# AUTOSTRADA VALDASTICO

## PROGETTO DEFINITIVO

ELABORATO: DOCUMENTAZIONE DI RISCONTRO ALLE INDICAZIONI DI MIBAC E RV  
PARTE GENERALE  
Relazione introduttiva

Figura 1 - Tratto autostradale in Comune di Cogollo del Cengio

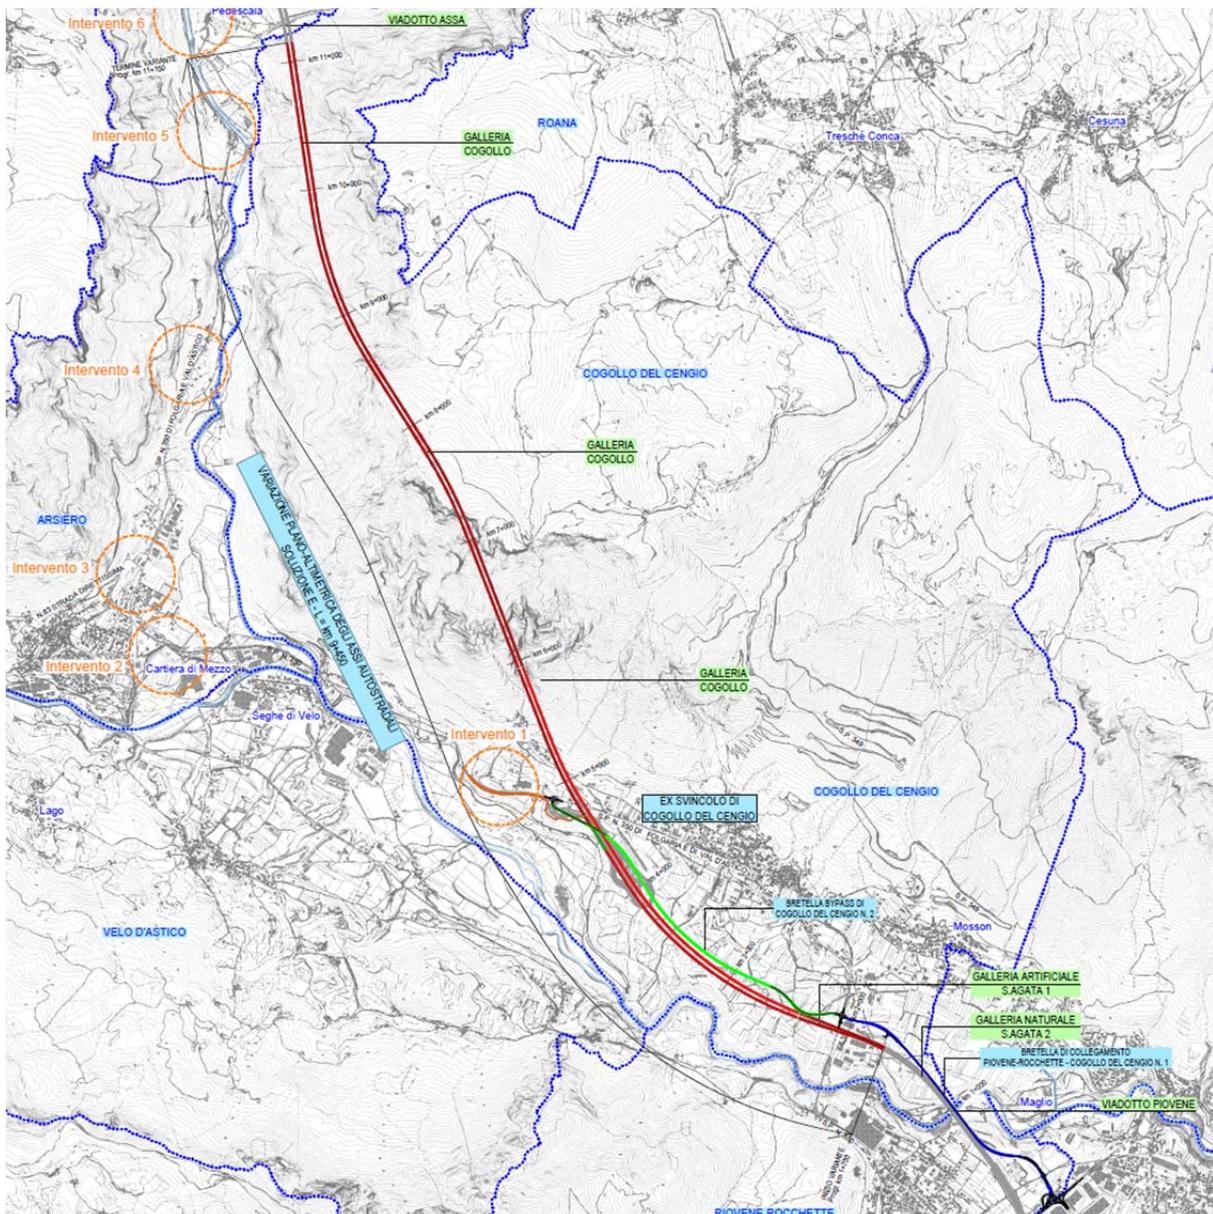
Planimetricamente è prevista solo una minima variazione della distanza tra le carreggiate autostradali che, venendo meno lo svincolo di Cogollo (il quale richiedeva l'avvicinamento delle stesse), possono essere riportate ad una condizione di parallelismo alla distanza reciproca di circa 31 m.

Detta variazione incide solo sull'asse nord per una lunghezza totale di circa 3.400 m, tra le progressive km 2+249 e km 5+641 (valori relativi all'asse del Progetto Definitivo).

La variazione è più significativa sotto l'aspetto altimetrico, dove si delinea un abbassamento degli assi autostradali di progetto per un tratto di circa 9.800 m tra il termine del Viadotto Piovene fin quasi all'inizio del Viadotto Assa.

La variante altimetrica ha origine dalla progressiva km 1+330 e termina alla progressiva km 11+075 del nuovo asse di progetto Nord.

L'abbassamento massimo è di circa 27 m in corrispondenza della progressiva km 3+500.

Ne consegue un maggiore interrimento delle gallerie con la riduzione del tratto all'aperto per l'asse Sud fino ad una lunghezza di circa 120 m e l'interrimento completo dell'asse Nord, con congiungimento delle gallerie S. Agata 2 e Cogollo.

Per quanto riguarda l'asse Sud la Galleria S. Agata 2 si attesta così ad una lunghezza di 2.243 m mentre la Galleria Cogollo raggiunge i 6.694 m; per quanto riguarda l'asse Nord l'unica galleria conseguente all'unione di Cogollo – S. Agata 2, assume la lunghezza di 9.023 m.
